**Expertise - Schwachstellenanalyse und Handlungsbedarf für das Projekt:
Barrierefreie Fußwegeverbindungen
Hauptbahnhof Chemnitz – Besucherzentrum
Chemnitz Kulturhauptstadt Europas 2025**

**Fachverband Fußverkehr Deutschland FUSS e.V.
Stand: 22. Juni 2023**

Unveröffentlichter Stand: 22.Juni 2023

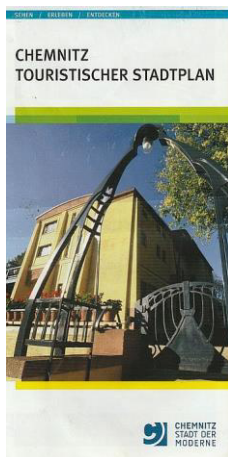
Auch eine durchgehende linienartige Führung auf dem Gehweg oder am Bordstein erscheint uns zu auffallend und vor allem auch zu aufwändig.¹⁸

- **Empfohlen wird ein etwa maximal ein Meter breiter Streifen auf der rechten Seite der Borsteinkante an alle Kreuzungen und Einmündungen in den Farben grün für den „Grünen Kulturweg“ und blau für den „Innenstadtnahen Kulturweg“.**

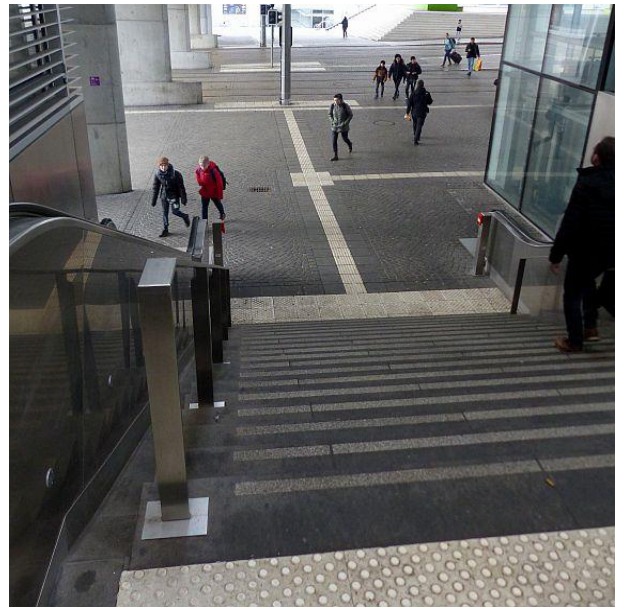
Hier stehen Treppen mit einem Blindenleitsystem, eine Rolltreppe sowie ein Fahrstuhl zur Verfügung. Das Leitsystem wird auf der unteren Ebene bis zur Mauerstraße fortgesetzt.

- 105 **Es ist zu bedenken, ob nicht an der ersten und letzten Stufe auf der rechten Seite eine ein Meter breite grüne Markierung auf der Treppenstufe anzubringen ist** (vgl. Empfehlung 006),

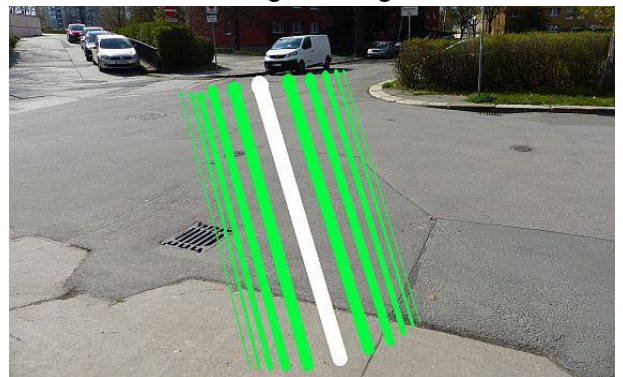
Diese Fläche muss überquert werden, wobei das Ziel auf dem ersten Blick nicht auszumachen ist. Es handelt sich um eine der schwierigsten

Stellen der gesamten Route und hier muss grundsätzlich über die Priorität des Fußweges entschieden werden. Ein Umbau mit einem ordentlich geführten Gehweg wäre sehr kostenintensiv. Ein Verkehrsberuhigter Bereich nach StVO würde das Problem der uneinsichtigen Wegführung nicht lösen und ein Fußgängerüberweg ist nach den Regelwerken ausgeschlossen.

Kostengünstig wäre es, so wie in vielen Staaten auf der Welt erfolgreich erprobt, Querstreifen zu markieren, die zum Überweg hin breiter werden und in der Mitte wie ein Zebrastrreifen in Gehrichtung wirken. Diese „optischen Schwellen“ täuschen eine Teilaufpflasterung oder gar Gehwegüberfahrt vor, fördern damit die Aufmerksamkeit der Fahrenden und vermindern die Fahrgeschwindigkeit des motorisierten Verkehrs. In Deutschland dürfen sie nach der Straßenverkehrs-Ordnung⁵⁹ lediglich nicht als Verkehrszeichen in weiß oder gelb markiert werden. Sie sind aber zum Beispiel in hellblau⁶⁰ nicht definitiv ausgeschlossen und genauso wirksam. Das bereits umgesetzte Gestaltungselement „blaue Zone“ wäre eine vergleichbare Maßnahme außerhalb der eher einengenden StVO und ihrer Verwaltungsvorschriften.⁶¹ Es wird vorgeschlagen:

- 141 • **Über die gesamte Fläche wird als Bodenindikation ein Leitstreifen durchgeführt.**
- 142 • **An beiden Rändern des Leitstreifens werden hellblaue oder grüne Farbstreifen aufgetragen, die zur Seite schmaler werden.**

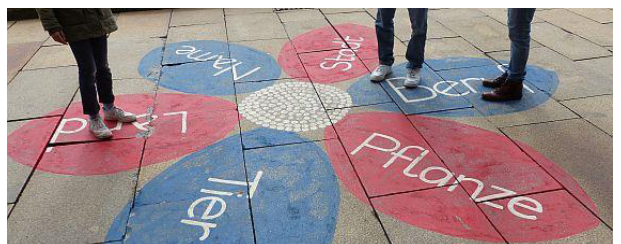
Auf der Ostseite befindet sich ein hochgesetzter Parkplatz.

- 145
- **Hier oder an einer anderen Stelle sollte auf dem Weg eine öffentliche Toilette aufgestellt werden.**

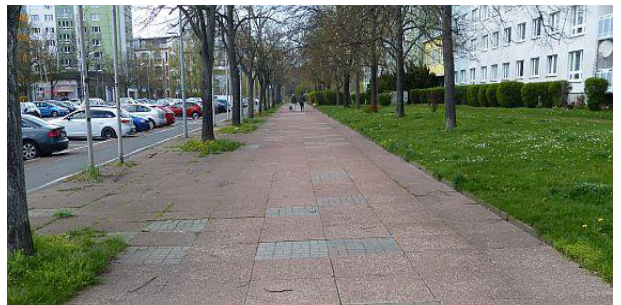
- 153 • **Empfohlen werden auf beiden Straßenseiten Bodenindikatoren mit differenzierter Bordhöhe.⁶⁵**

- 154 • **Darüber hinaus wird auch an dieser Lichtsignalanlage als ein wichtiger Übergang auf einer „barrierefreien“ Route für die Querung der gesamten Furt eine Gehgeschwindigkeit von maximal 0,8 m/s empfohlen (vgl. Empfehlung 118).**

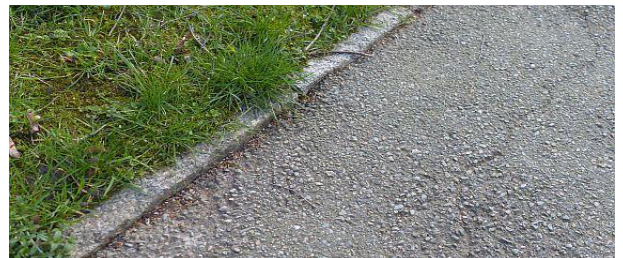
Der gesamte Straßenabschnitt der Brückenstraße ab der Mühlenstraße besteht aus Flächen für das Abstellen von Kraftfahrzeugen. Da muss es nicht sein, dass auch hier geparkt wird.

- **Darüber hinaus sollte geprüft werden, ob nicht auch der Gehweg in diesem Zusammenhang abgesenkt werden kann oder gar Bodenindikatoren angebracht werden können.**

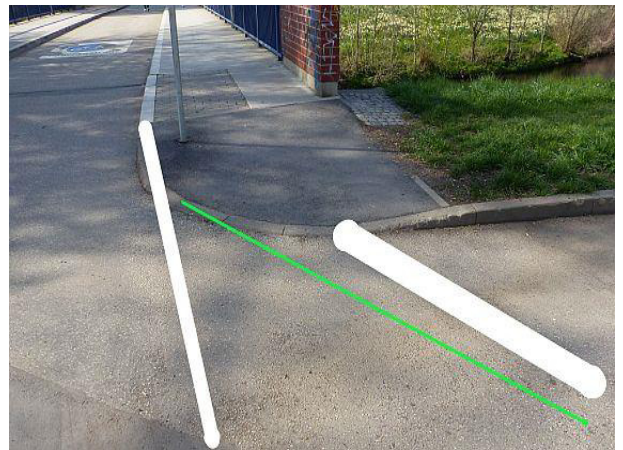
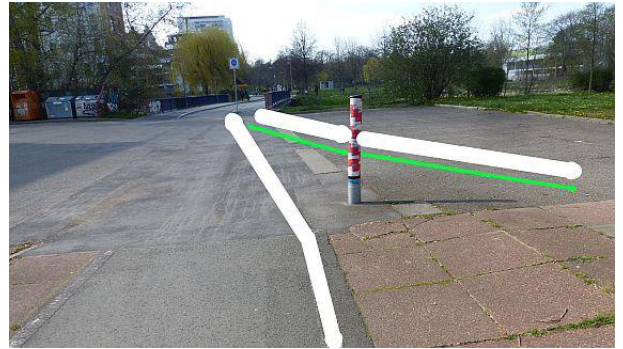
Die dritte Alternative, der nördliche Gehweg scheint attraktiver zu sein und er ist bei Dunkelheit beleuchtet.

Außerdem bietet er die angenehmsten Ausblicke und bindet die Spielanlagen am Ende des Weges deutlicher ein. Deshalb

- 160
- **wird empfohlen, den nördlichen Weg in der Theunertstraße zu wählen.**

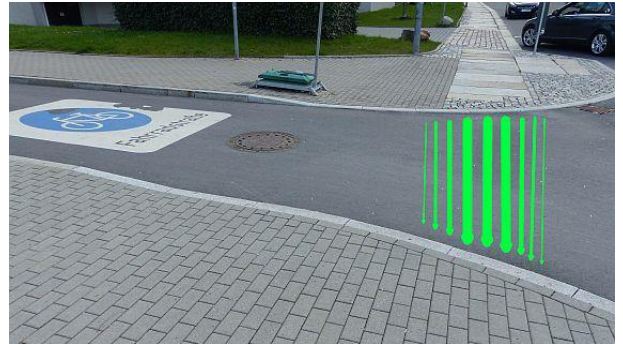
- **Eine sicherere Lösung wäre ein Fußgängerüberweg über die Fahrradstraße, der allerdings im Gegensatz zum Foto von der Stadt Mönchengladbach nur 10 cm breite Streifen haben sollte. Sinnvoller wäre es allerdings, die blauen oder hier besser grünen Streifen seitlich vom Fußgängerüberweg anzubringen.**⁶⁸

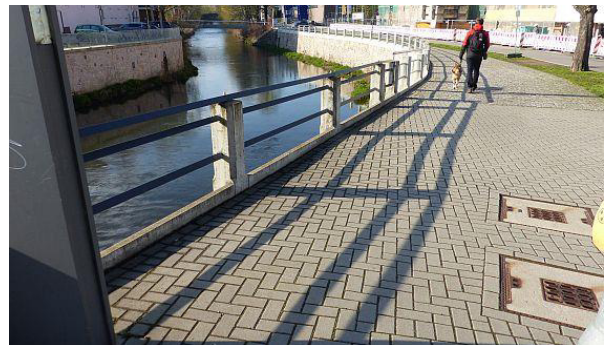
Der Zustand des Gehweges auf der östlichen Seite war wegen der Baustelle des Besucherzentrums zum Zeitpunkt der Begehung nicht einzuschätzen.

Da am Vorplatz des Besucherzentrums, der ehemaligen Hartmann-Produktionshalle zum Bau von Lokomotiven, ohnehin ein Übergang notwendig erscheint

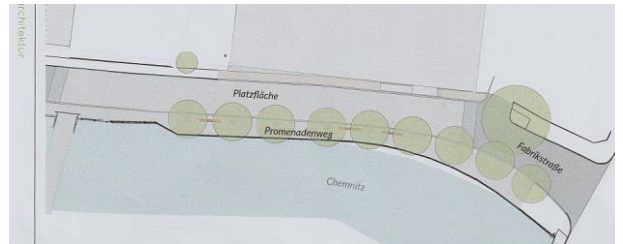
- 205
- **Poller sollen übrigens mindestens 90 cm hoch sein⁷¹ und sind zu markieren.**

- 206
- **Der gesamte Übergang ist mit Bodenindikatoren auszustatten.**

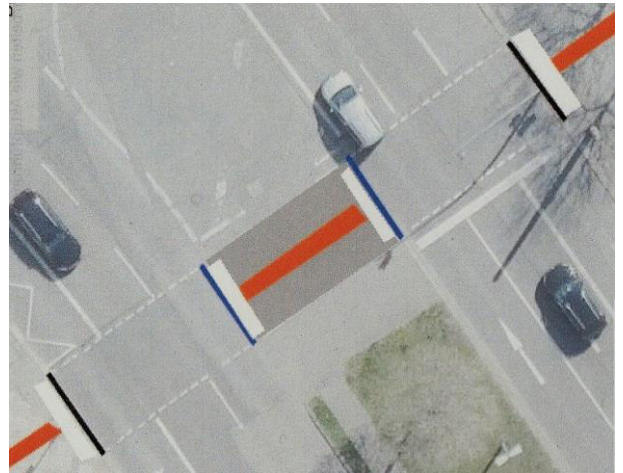
Deshalb wird in der Verwaltung folgende Übergangslösung im Zusammenhang mit der vorgesehenen kurzfristigeren

- **Ergänzung der Lichtsignalanlage mit einer Blindenakustik diskutiert⁷⁹:**

- **Bordanpassung auf 3 cm (schwarz), Mittelinsel neuer Bord 3 cm (blau), Rippenplatten an den Rändern (weiß), Noppenplatten als Führung (rot) und Oberfläche Bitumen (grau).**⁸⁰

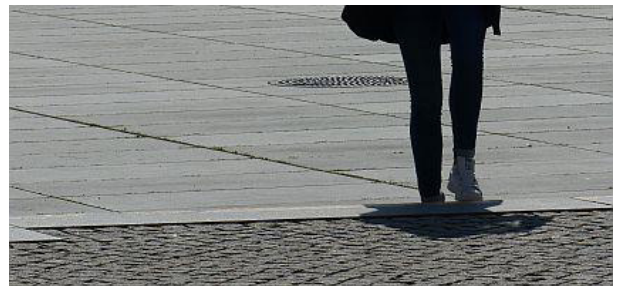
- **in einem breiten Streifen auf dem direkten Weg zur Stadt und zu den Haltestellen durch ein absolutes Halteverbot und für den Rest durch ein eingeschränktes Halteverbot⁸⁶ unterbunden wird.**

kehrsberuhigten Geschäftsbereich mit einer Höchstgeschwindigkeit von 20 km/h, aber die Geschwindigkeit ist hier nicht das Problem.

- 310 • **Hier wird dringend eine auffällige Kantenmarkierung empfohlen.**

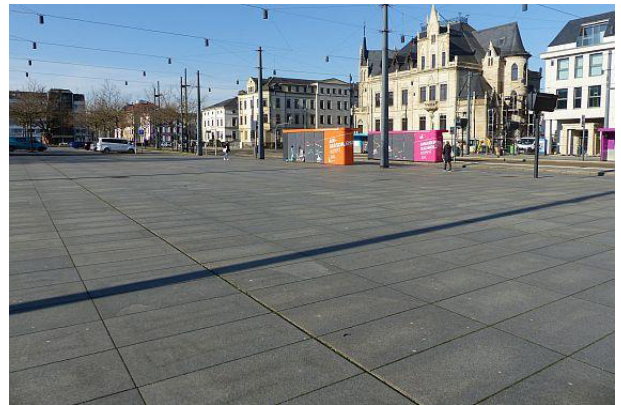
Aus dem Bahnhof kommend hinterlässt der Platz Ratlosigkeit, wenn sich nicht gerade eine ortkundige Gruppierung Richtung Stadt bewegt. Abgesehen davon, dass er seit Jahren als neuer Regionalbus-Bahnhof im Gespräch ist, soll er im Jahr 2025 künstlerisch „bespielt“ werden. Genauer war zum Zeitpunkt des Projektes nicht zu erfahren. Wichtig dürfte dabei sein, dass mögliche Objekte nicht noch zusätzlich verwirren, sondern

- 311 • **eine eindeutige Wegführung mittels Markierungen oder Objekten zum Übergang in die Carolastraße geschaffen wird.**

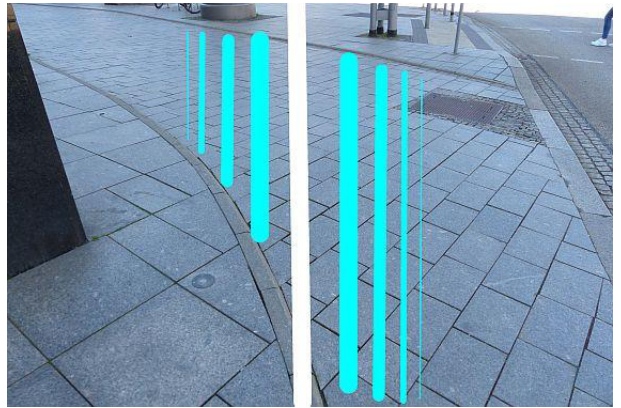
- **Hier wäre eine breitere Gehwegführung sinnvoll und keine Verengung.**

Was dann folgt, ist schon eher kurios: Der Gehweg verschwindet mehr oder weniger in einer großen Eckausrundung einer Seitenstraße,

die nichts weiter ist, als eine völlig überdimensionierte Hotelausfahrt. Hier muss es eine eindeutige Regelung des Vorranges für den Fußverkehr und ein Blindenleitsystem bis zum Übergang über die Straße der Nationen geben. Um nicht die gesamte Situation baulich umgestalten zu müssen, wird empfohlen,

- 328 • **Über die gesamte Fläche wird als Bodenindikation ein Leitstreifen durchgeführt.**
(vgl. Empfehlung 141)
- 329 • **An beiden Rändern des Leitstreifens werden hellblaue Farbstreifen aufgetragen, die zur Seite schmaler werden.**
(vgl. Empfehlung 142)

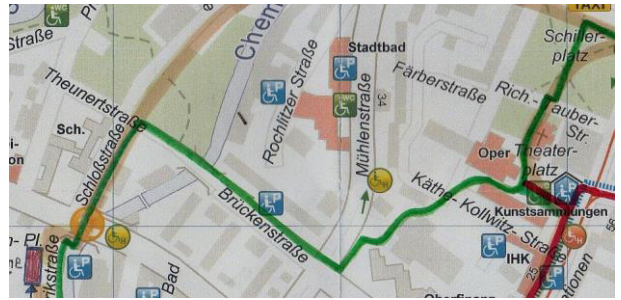
Auch auf der anderen Straßenseite

- 334
- **ist ein Auffindstreifen erforderlich.**

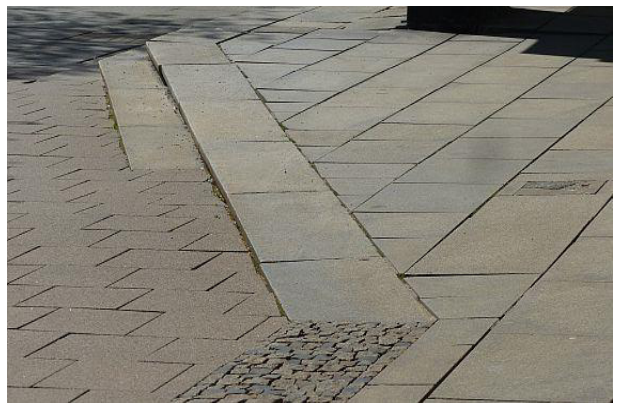
- 345
- **Es wird dringend empfohlen, den Fuß- und Radverkehr zu trennen und den Radweg mit einem Fahrradsymbol zu versehen.**¹⁰⁹

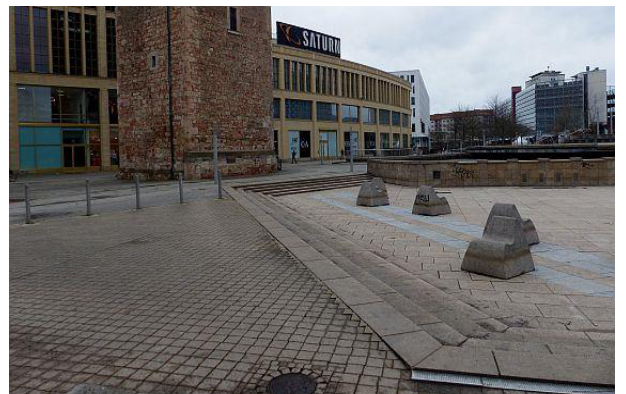
Es sollte geprüft werden, inwieweit Konflikte mit den Wurzeln vom Bestandsgehölz vorhanden oder zu erwarten sind, aber jede andere Wegeführung ist schlichtweg zu kompliziert für Gäste der Stadt.

- **An dieser Stelle sollte sich auch eine Informationstafel in Richtung Besucherzentrum mit einem Stadtplan befinden.**

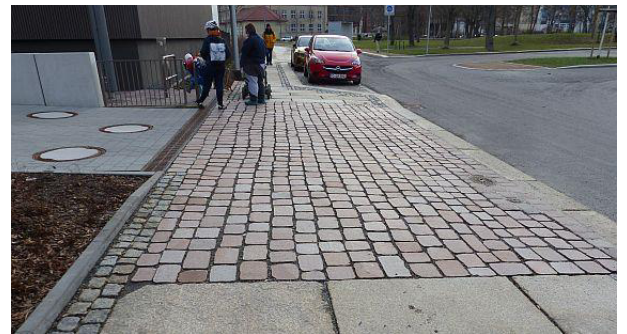
Es ist lediglich die östliche Seite der Schoßstraße bei Dunkelheit beleuchtet, auf der westlichen Seite ist es sehr dunkel.

Für blinde und sehbehinderte Menschen ein Problem: Können die Mitarbeiter des Reinigungsunternehmens die Container nicht aus dem direkt daneben eingerichteten Abstellplatz herausholen?
